Comune di VALLO TORINESE

PIANO REGOLATORE GENERALE

RELAZIONE GEOLOGICA

Risposta alle osservazioni

FOTO 1

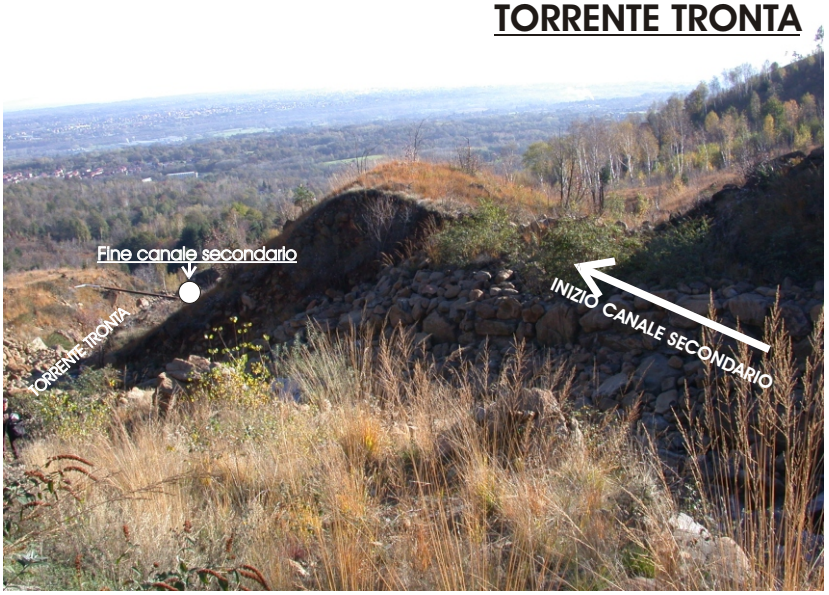
A completamento delle osservazioni sulla tendenza evolutiva e pericolosità del torrente Tronta, si precisa, che a monte di località San Rocco è presente un canale di deflusso secondario. Il canale di deflusso secondario è situato in sponda destra e ha origine ad una quota di circa 660 m s.l.m., in corrispondenza delle sorgenti Tre Roc (fig. 1). Si tratta di un canale inciso che termina il suo corso a monte del guado San Rocco, grossomodo in corrispondenza della vasca dell'acqua dei Vigili del Fuoco, sita sul versante opposto (foto 1, 2, 3 e 4).

FOTO 4

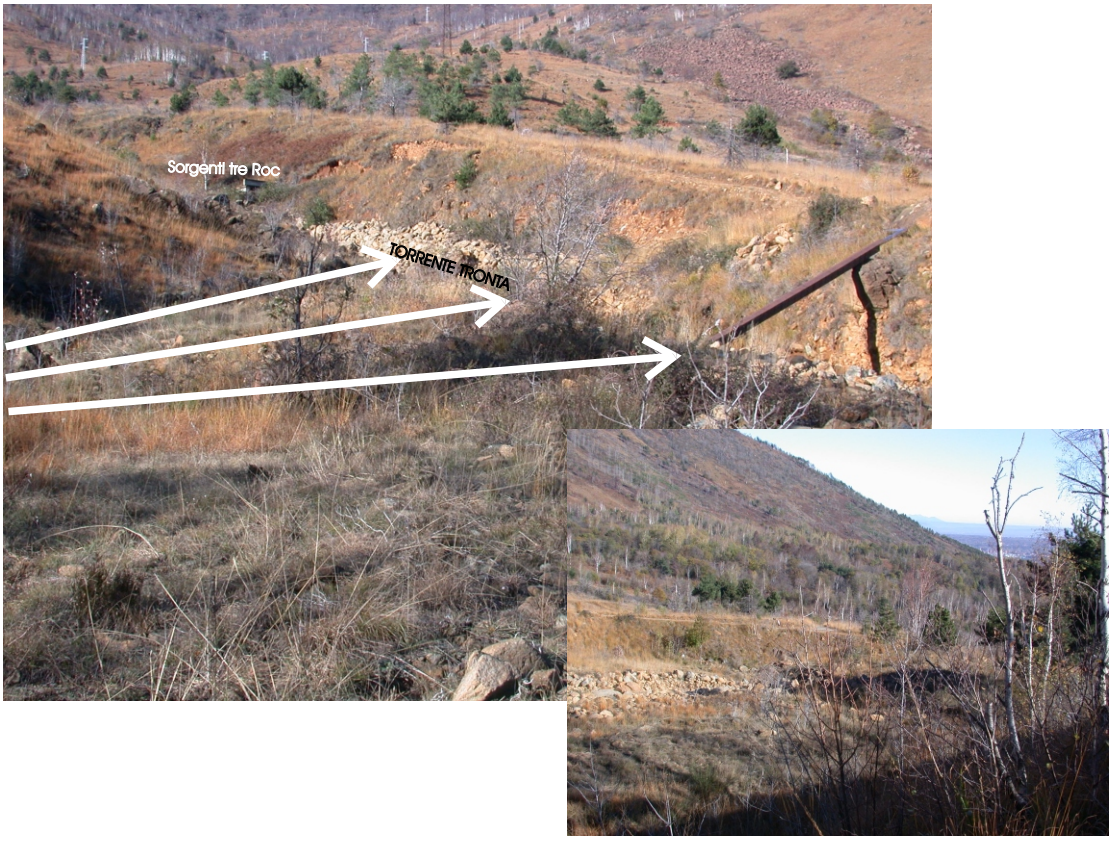
Il suo corso ha un andamento grossomodo parallelo a quello del canale principale, tranne nel tratto finale dove curva bruscamente prima di superare una scarpata (salto morfologico), che termina in un'area morfologicamente pianeggiante (piccolo piazzale) di probabile origine antropica (foto 4). Il canale secondario è altimetricamente rilevato rispetto al canale principale.
